消費者安全法第 24 条第 1 項に基づく評価

平成 18 年 6 月 3 日に東京都内で発生したエレベーター事故

消費者安全の視点からの評価 －

平成 2 5 年 8 月 9 日

図1 戸開走行事故の発生要因として想定される事象

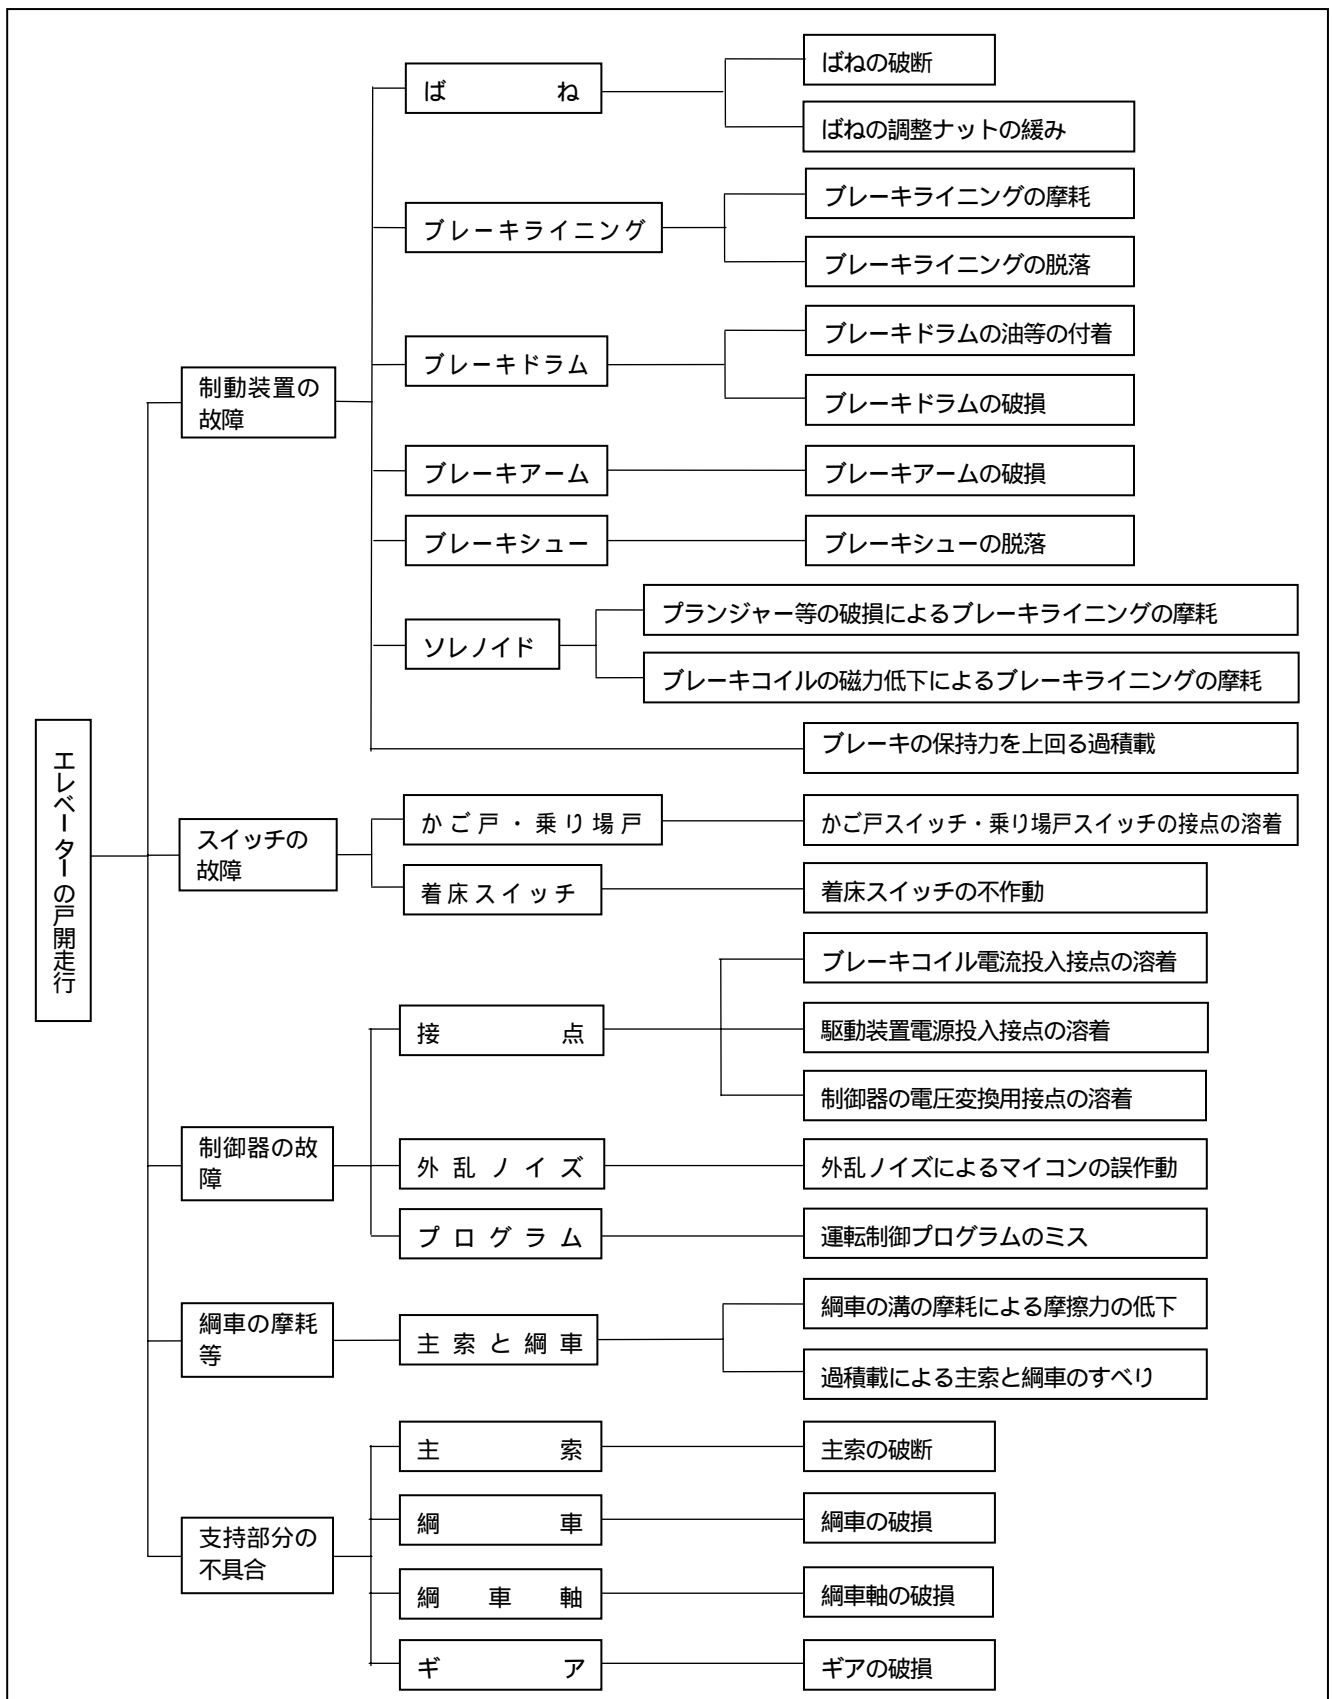
番号	原因究明・再発防止のための論点	国交省事故対策委員会の調査結果	消費者安全調査委員会の評価
1)	戸開走行事故の発生要因として想定される事象 ・戸開走行事故の発生要因となり得る事象として、機器の面ではどのようなものと考えられるのか。	国交省「シティハイツ竹芝エレベーター事故調査報告書」P.10 図-1 戸開走行事故発生要因として想定される事象 (次頁に図を転載)	戸開走行事故の発生要因として想定される事象が、各部位に分類され、その分類に基づいて記載されている。 制動装置が温度環境により変動特性があるため、以下の確認が必要である。 ① エレベーターの設計時に制動装置の温度変化について検討し、変動特性をどこまで装置等に反映していたか。 ② エレベーターの制動装置の各部品及び制御機器がシステムとして、温度変化によりどのような機能展開しているか。
